改善箇所説明図

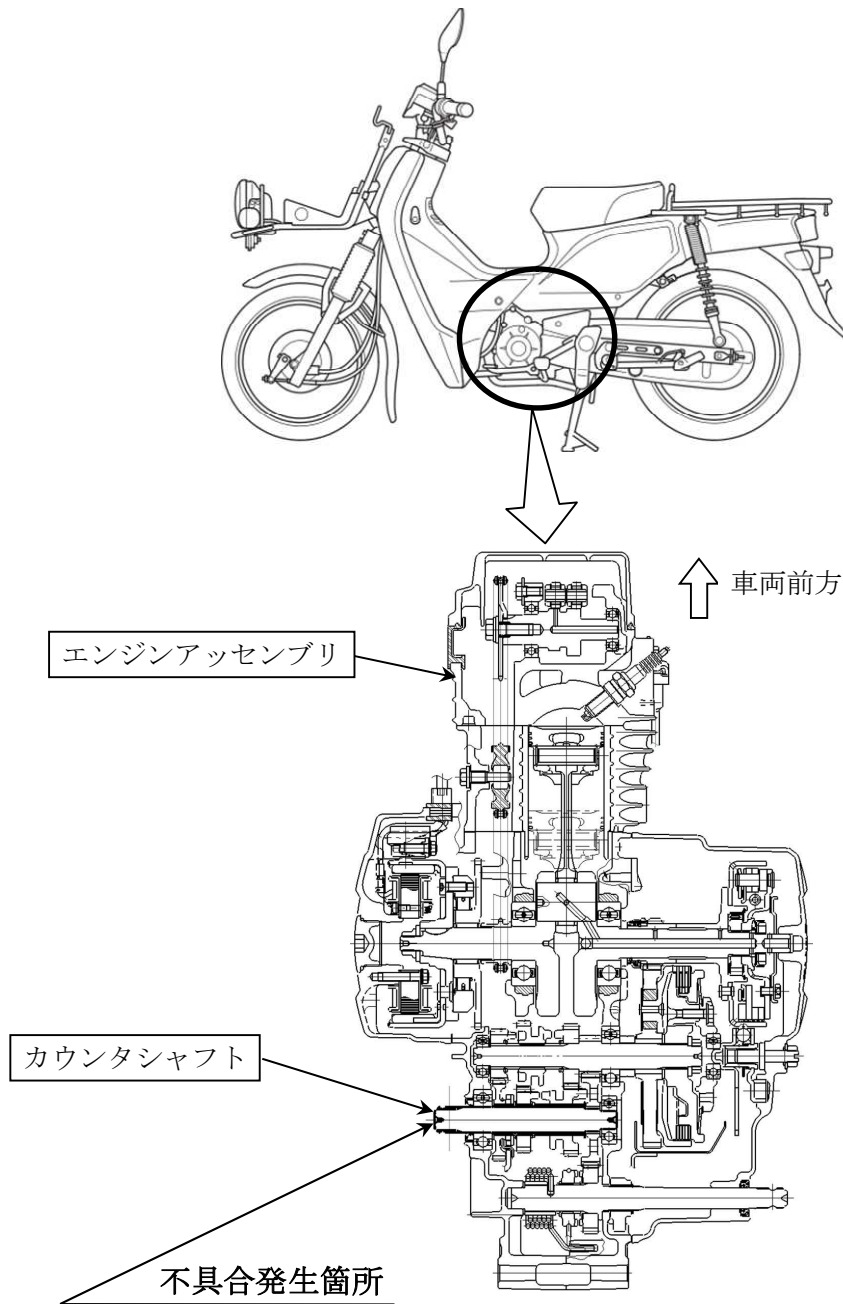
カウンタシャフトにおいて、熱処理後の歪み矯正処理が不適切なため、微細な亀裂が発生しているものがある。そのため、高い速度で急激なシフトダウンを繰り返すと当該シャフトの亀裂が進展し、折損して走行不能となり、最悪の場合、後輪がロックするおそれがある。

全車両、良品のカウンタシャフトに交換する。または、良品のカウンタシャフトを組付けたエンジンアッセンブリに交換する。

注： は交換部品を示す。

識別：車台番号付近に黄色の識別ラベルを貼付けする。
